改善箇所説明図

基準不適合箇所

非常点滅表示灯スイッチユニット拡大図

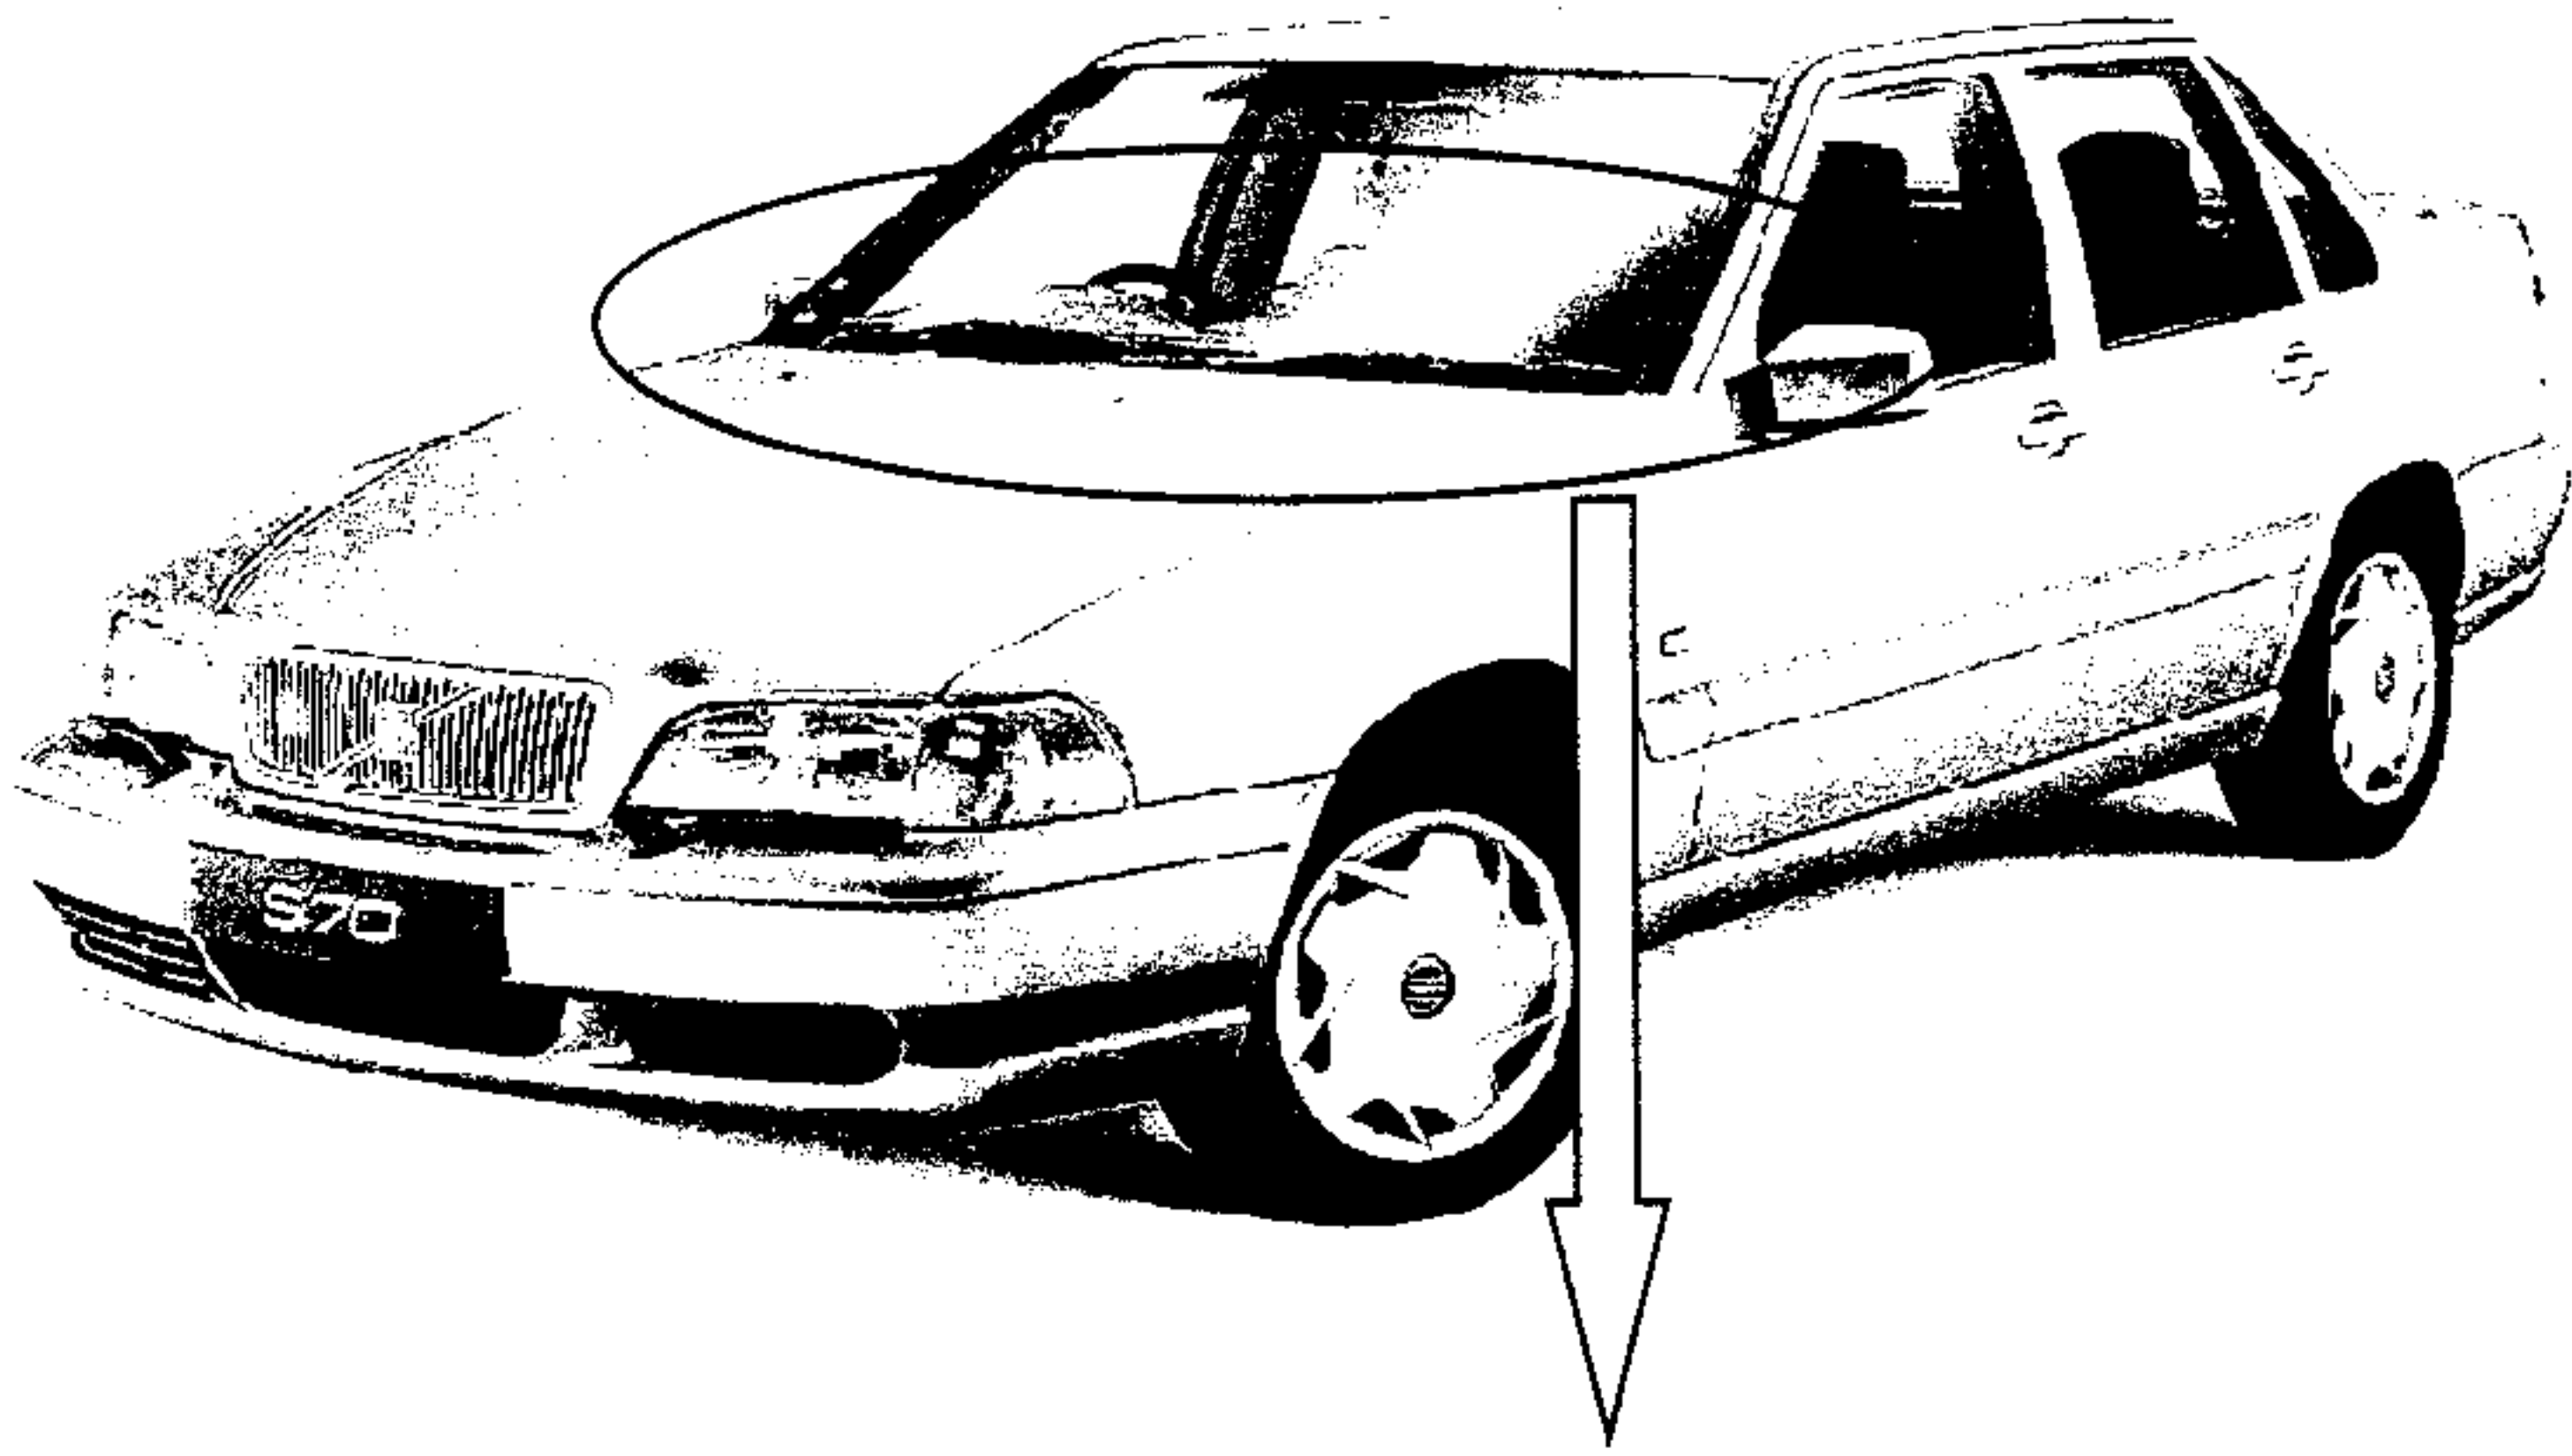
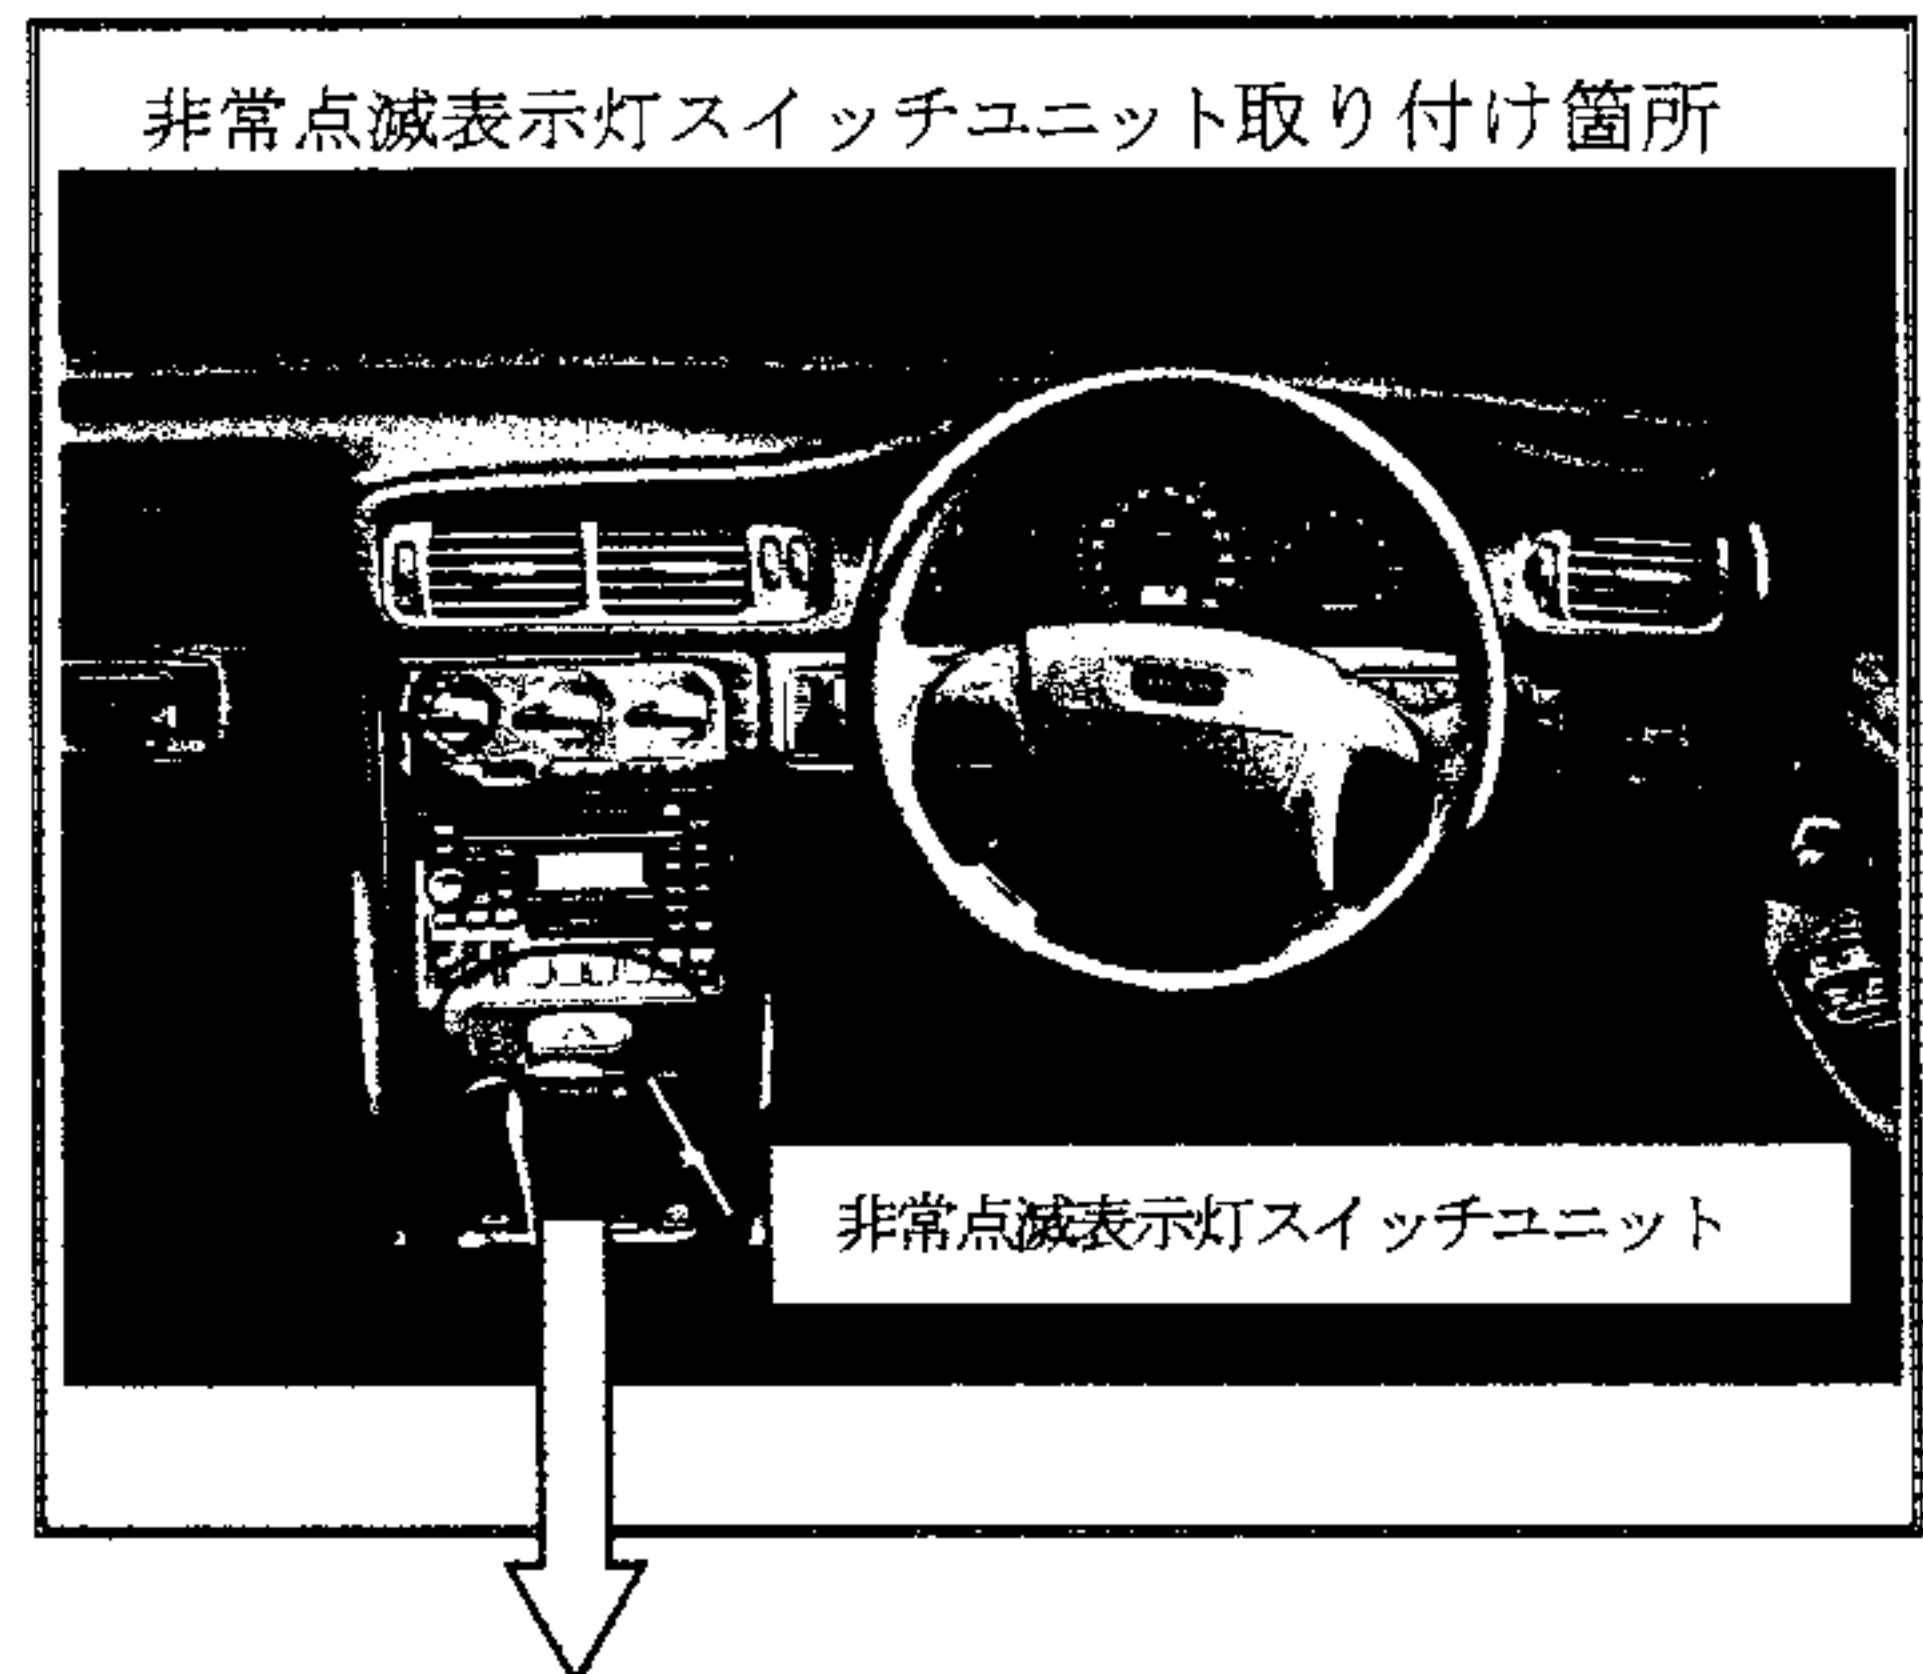
灯火装置において、非常点滅表示灯スイッチユニット内部の作動用リレーに加工不良により接点の間隔が狭いものがあるため、当該リレーの接点間でスパークを起こして固着することがあり、非常点滅表示灯及び方向指示器が常時点灯となり、点滅しないおそれがある。

全車両、非常点滅表示灯スイッチユニットを良品と交換する。

左リアドアヒンジ取り付け部（Bピラー）付近に白ペイントを塗布する。
